Expediente: **056150417743**
Radicado: **RE-00355-2023**
Sede: **REGIONAL VALLES**
Dependencia: **DIRECCIÓN REGIONAL VALLES**
Tipo Documental: **RESOLUCIONES**
Fecha: **30/01/2023** Hora: **21:55:18** Folios: **5**

POR MEDIO DE LA CUAL SE ACOGE UNA INFORMACIÓN Y SE ADOPTAN OTRAS DETERMINACIONES

3. Que funcionarios de la Corporación procedieron a evaluar la información presentada, generándose el Informe Técnico con radicado **IT-00158-2023 del 11 de enero de 2023**, en cual se formularon las siguientes observaciones y Conclusiones:

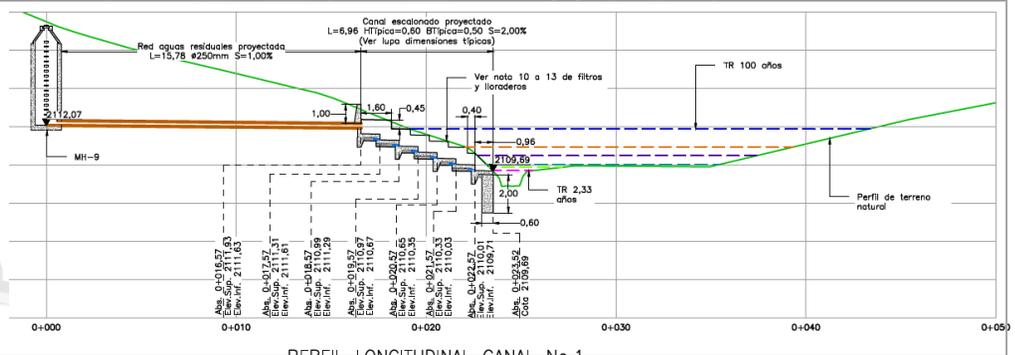
Obra N°:	1	Tipo de la Obra:	Estructura de Descarga	
Nombre de la Fuente:	Quebrada Sin Nombre		Duración de la Obra:	Permanente
Coordenadas			Altura(m):	1.00
LONGITUD (W) - X	LATITUD (N) Y	Z	Ancho(m):	1.30
- 2 00	6 7 50	2129	Longitud(m):	15.78

Obra N°:			1	Tipo de la Obra:	Estructura de Descarga	
75	7	.2 6		.0 6	Diámetro (m)	0.25
					Pendiente longitudinal (%)	1.0
					Profundidad de Socavación(m):	N.A
					Capacidad(m3/seg):	0.0859
					Cota Lámina de agua de la fuente de Tr= 100 años (m)	2111.5
					Cota de punto más baja de la obra (m)	2112

Obra N°:		1		Tipo de la Obra:				Estructura de Descarga		
Nombre de la Fuente:				Quebrada Sin Nombre				Duración de la Obra:		Permanente
Coordenadas								Altura(m):		1.00
LONGITUD (W) - X		LATITUD (N) Y		Z				Ancho(m):		1.30
								Longitud(m):		15.78
								Diámetro (m)		0.25
								Pendiente longitudinal (%)		1.0
								Profundidad de Socavación(m):		N.A
-75	27	00.26	6	7	50.06	2129		Capacidad(m3/seg):		0.0859
								Cota Lámina de agua de la fuente de Tr= 100 años (m)		2111.5
								Cota de punto más baja de la obra (m)		2112

LUPA DIMENSIONES TÍPICAS
ESCALA 1:50

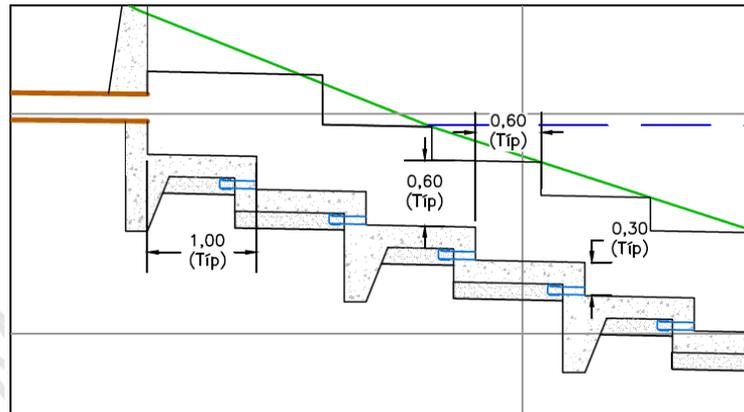
Obra N°:			2	Tipo de la Obra:	Disipadores (escalones)	
Nombre de la Fuente:			Quebrada Sin Nombre		Duración de la Obra:	Permanente
Coordenadas					Altura(m):	0.60*
LONGITUD (W) - X			LATITUD (N) Y Z		Ancho(m):	0.50*
					Longitud(m):	1.00
					Pendiente longitudinal (%)	Total: 2.0
					Profundidad de Socavación(m):	N.A
75	7	.2 6	6	7	6	2129
					Capacidad(m3/seg):	2.68
					Cota Lámina de agua de la fuente de Tr= 100 años (m)	2111.5
					Cota Batea de la obra(m)	2110.01
Observaciones:			* De cada escalón Dimensiones tomadas de los planos (Lupa dimensiones típicas)

Obra N°:	2	Tipo de la Obra:	Disipadores (escalones)			
Nombre de la Fuente:	Quebrada Sin Nombre			Duración de la Obra:	Permanente	
Coordenadas			Altura(m):	0.60*		
LONGITUD (W) - X	LATITUD (N) Y	Z	Ancho(m):	0.50*		
			Longitud(m):	Total:		
			Pendiente longitudinal (%)	2.0		
			Profundidad de Socavación(m):	N.A		
-75	27	00.26	Capacidad(m3/seg):	2.68		
			Cota Lámina de agua de la fuente de Tr= 100 años (m)	2111.5		
			Cota Batea de la obra(m)	2110.01		
Observaciones:	* De cada escalón Dimensiones tomadas de los planos (Lupa dimensiones típicas)
